Beantwortung von Anfragen und Anregungen aus der 4. Sitzung des Ortsrates Achmer vom 15.06.2022

Bild 21: Flächenbedarf für einen Rollstuhl bei Kurvenfahrt

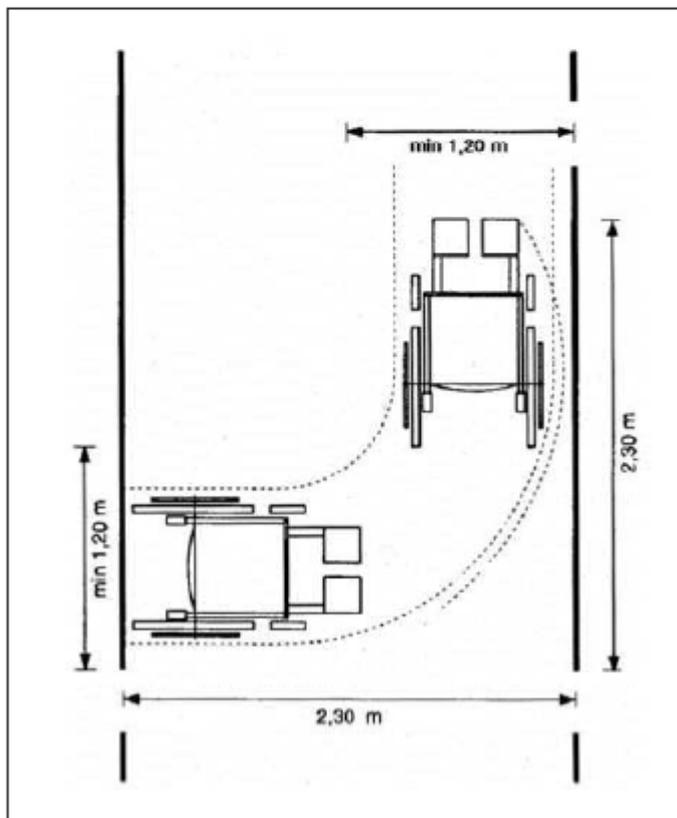
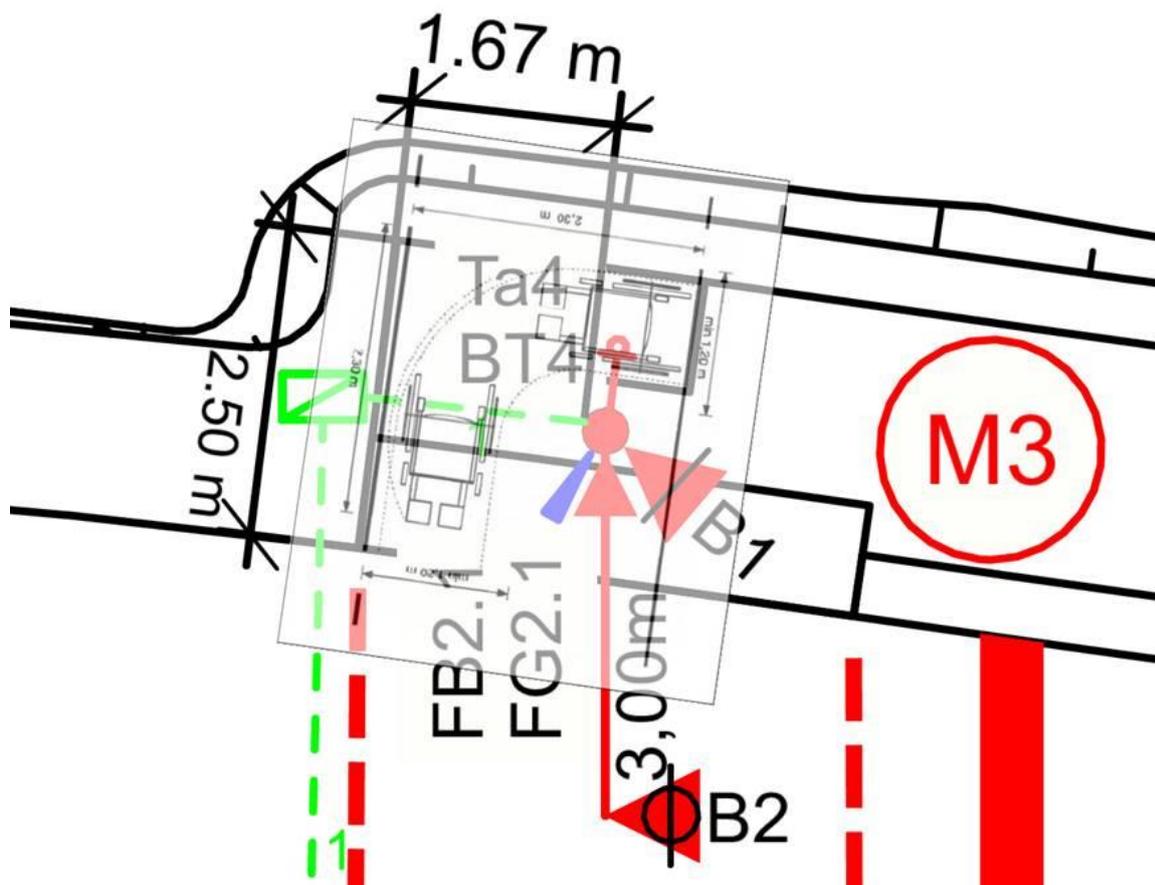
2. Des Weiteren teilt ORM Neubauer mit, dass bei der neu eingerichteten Ampelanlage in der Absenkung ein Mast steht. Für Rollstuhlfahrer ist es daher nicht möglich die Ampel zu benutzen. Er bittet von beiden Seiten zu überprüfen, ob der Mast versetzt werden kann.

Das Büro NTS aus Münster hat im Auftrage des Landkreises Osnabrück die Ampelanlage geplant und die u. a. Anfrage nochmals fachlich geprüft. Es wurde die Bedienbarkeit des Tasters der Fußgängerschutzanlage anhand der Abbildung (Bild 21) der RAST06 geprüft; Tabelle 4 siehe unten. Zur besseren Veranschaulichung wurde das Bild 21 maßstabsgerecht mit dem Signalplan der Anlage überlagert, siehe unten. Die eingetragenen Maße spiegeln auch die nochmals vor Ort festgestellten Abstandsmaße wider.

Aus planerischer / fachlicher Sicht, auch im Vergleich mit anderen vorhandenen Lichtsignalanlagen, ist ein Umsetzen des Mastes nicht erforderlich. Wenn es jedoch in der Praxis tatsächlich zu Problemen in Bezug auf die Bedienbarkeit kommt, dann besteht das Angebot **sich die Situation gemeinsam anzuschauen**, um eine geeignete Lösung zu finden. Somit könnte man gemeinsam vor Ort prüfen, wo im Detail das Problem besteht, um damit auch Missverständnisse o. ä. auszuschließen.
